**CCR-VIA -- COMITATO DI COORDINAMENTO REGIONALE PER LA
VALUTAZIONE D'IMPATTO AMBIENTALE**

Giudizio n° 4068 Del 16/11/2023

Oggetto: Modifica di un impianto di recupero rifiuti autorizzato con provvedimento di AUA della Provincia di Teramo protocollo n. 15622 del 16/01/2014, in Via Centurati, 40

Tipo procedimento: Verifica di Assoggettabilità a VIA ai sensi dell'art. 19 del D.Lgs. 152/06 e ss.mm.ii.

Il Tecnico, Inoltre, riporta la seguente planimetria autorizzata dell'impianto.

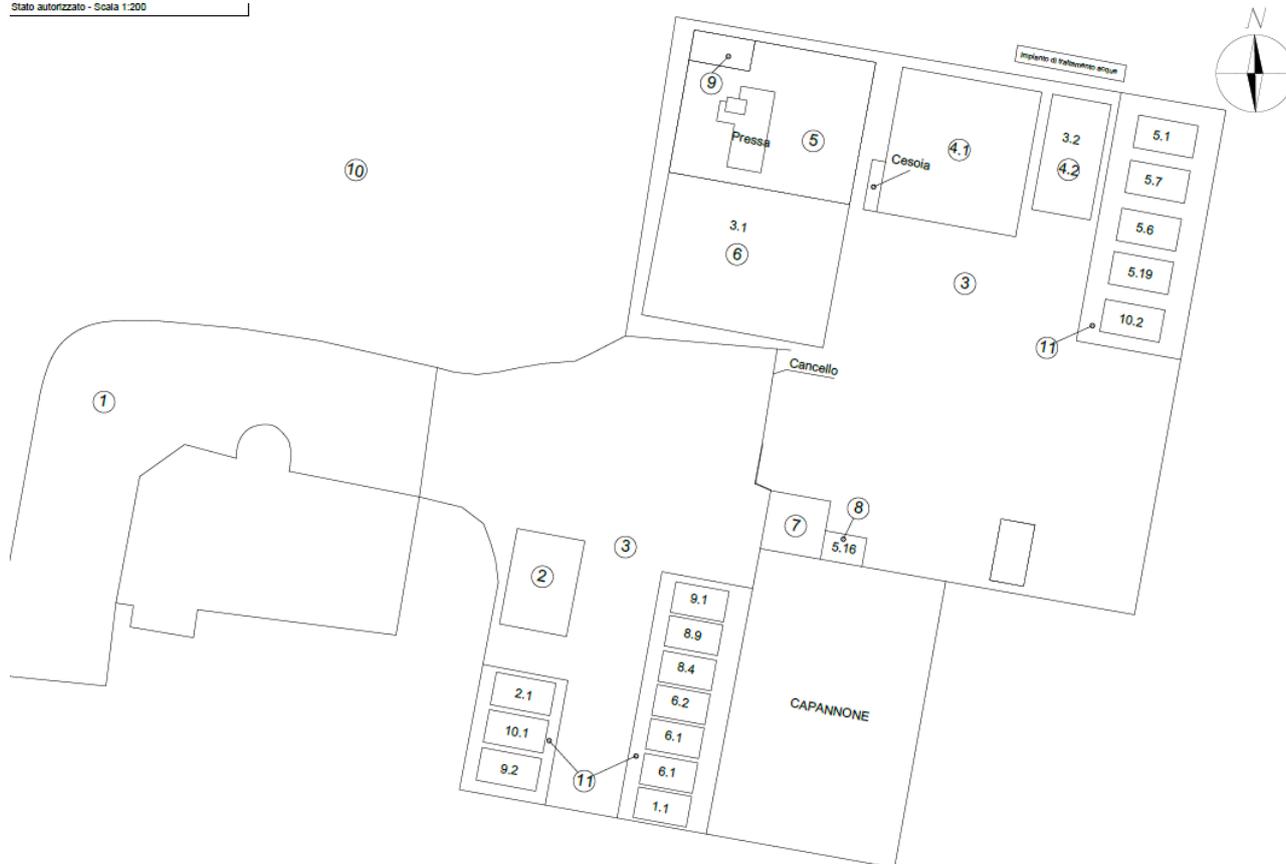
Visto che in Figura 27 e Figura 29 dello SPA i perimetri autorizzati e da autorizzare risultano scambiati e che inoltre non è chiara la corrispondenza con le planimetrie dello stato autorizzato e dello stato di progetto riportate in Figura 30 e in Figura 31 dello SPA medesimo;

- 1. riportare lo stato di fatto e di progetto su base catastale;**
- 2. riformulare la valutazione previsionale di impatto acustico tenendo conto di quanto indicato in premessa;**
- 3. dare evidenza della corrispondenza fra le superfici a disposizione e i volumi di stoccaggio richiesti per i rifiuti e il materiale end of waste;**
- 4. argomentare circa l'applicabilità del Titolo III bis alla Parte II del D. Lgs. 152/06 e ss.mm.ii.;**
- 5. fornire i chiarimenti richiesti in premessa sulla gestione delle acque meteoriche, aggiornando la relativa planimetria.**
